Bergamo, li 17 Novembre 2022

Pratica Solo1: PARERE/2021/00091

**OGGETTO: “RADDOPPIO PONTE S. PIETRO – BERGAMO – MONTELLO”
PROGETTO DEFINITIVO DELLA 1^ FASE – LOTTO 1: RADDOPPIO LINEA FERROVIARIA PONTE S.
PIETRO – BERGAMO E SOPPRESSIONE PASSAGGI A LIVELLO (CUP J64H17000140001) – VARIANTE DI
RADDOPPIO IN PROSSIMITA' DELLA CASINA POLARESCO
APPROVAZIONE DEL PROGETTO DEFINITIVO AI SENSI DELL'ART. 4, COMMA 2, DEL D.L. N. 32/2019 –
TRASMISSIONE PARERE DI COMPETENZA**

Figura 1: Figura 1: Tav. PS3 - ambito strategico 10: la cintura verde (stralcio: tiptologia dell'area verde) (PGT Bergamo 2010)

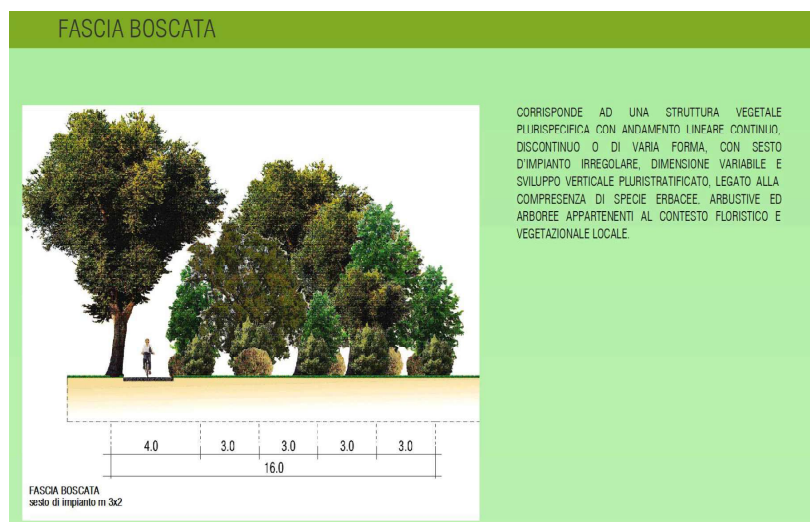
- la realizzazione di fasce boscate lungo il nuovo tracciato ferroviario, secondo il modulo definito dalla tav. PS3 – la cintura verde (vedi figura 1);
- il ripristino e la realizzazione di filari arborati interessati dal progetto;

- il miglior inserimento paesistico dell'opere di derivazione idraulica e al miglioramento della dotazione arborea lungo il tratto delle rogge, favorendo interventi di recupero finalizzati alla difesa del suolo e della vegetazione e privilegiando la realizzazione di canali naturali evitando l'uso di materiali di tipo prefabbricato (scatolari);
- la mitigazione delle vasche di raccolta delle acque meteoriche tramite adeguate fasce verdi;
- la realizzazione di appositi varchi (connessioni ecologico-ambientali) tali da garantire il superamento della barriera infrastrutturale;

Figura 2: planimetria di progetto dell'AT_e14 – nuovo polo ricettivo

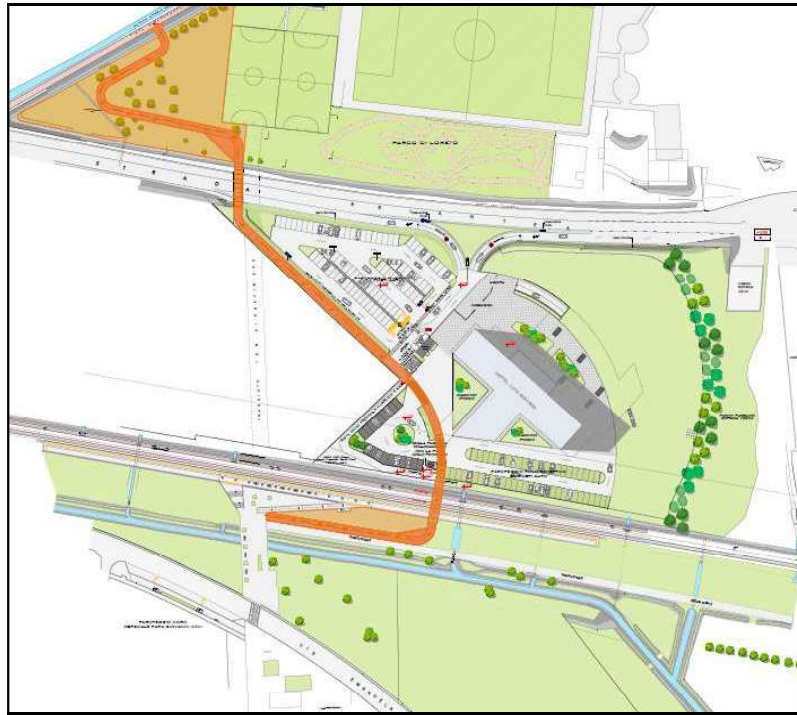
Non è presente nel progetto alcun riferimento all'impatto acustico su tale edificio; nello studio di mitigazione acustica non è altresì presente una verifica puntuale della necessità di interventi e non è prevista una barriera sul lato nord della ferrovia, verso tale area.

Si richiede pertanto l'estensione delle analisi e delle valutazioni in considerazione della nuova edificazione, per l'eventuale inserimento della barriera anche in lato nord al tracciato ferroviario in parola, verificando analiticamente l'efficacia di interventi nei confronti dei ricettori, fatto salvo analisi ulteriori che giustifichino scelte diverse. In tal senso si riporta uno stralcio dell'elaborato planivolumetrico di progetto in cui è visualizzabile la sagoma a T del previsto albergo (Figura 1).

Figura 3: area di via Nini da Fano/Cascina Polaresco

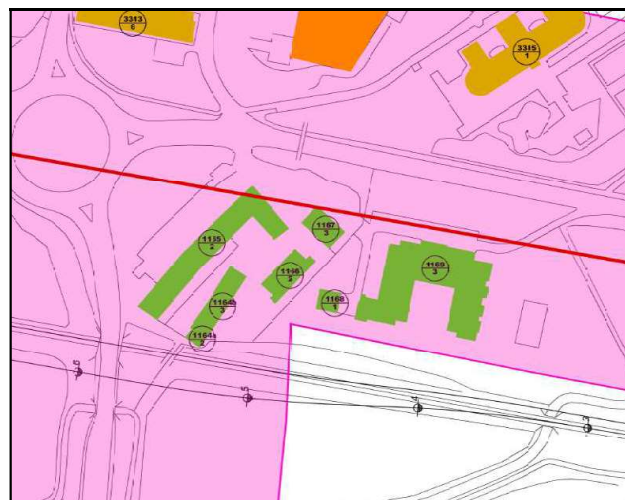
L'edificio più a ovest dell'insediamento (1169 – Via Nini da Fano), già ospitante un istituto superiore, è oggi in fase di ristrutturazione ed il riuso ne prevede la destinazione scolastica (sede di locali dell'Università Bicocca/HPGXXIII), mentre nello studio progettuale l'edificio risulta considerato residenziale.

Dalla mappatura del livello diurno post operam post mitigazione, per l'edificio succitato risulta un livello di esposizione diurno fino a 60 dB(A) (esposizione post-mitigazione maggiore di quella ante-mitigazione probabilmente per la riflessione sulla barriera a sud), dunque superiore ai 50 dB(A) previsti per gli edifici scolastici.

Fatto salvo analisi ulteriori che giustificano scelte diverse, anche considerando la concorsualità con la sorgente stradale **si ritiene necessaria la previsione della barriera in lato nord al tracciato ferroviario in oggetto, verificandone analiticamente l'efficacia nei confronti dei recettori indicati.**
